仕様変更のご案内

FC6A形 プログラマブルコントローラ

FC6A形プログラマブルコントローラの仕様変更についてご案内いたします。

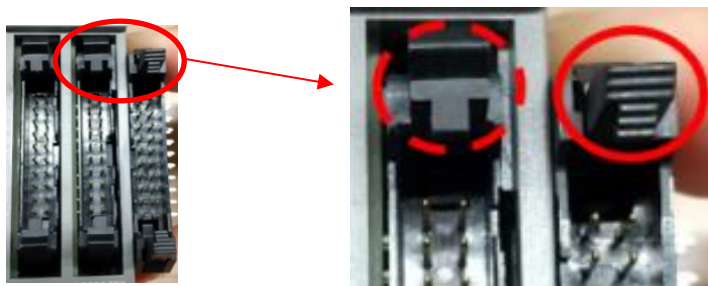
使用している20極MILコネクタを一社購買から二社購買に切り替えます。

MILコネクタのつまみ部の形状が下図のように2種類の異なるコネクタでの並行生産となります。

(同一製品での混在は行いません。)

適合コネクタを含めその他の仕様、形番および価格などの変更はありません。
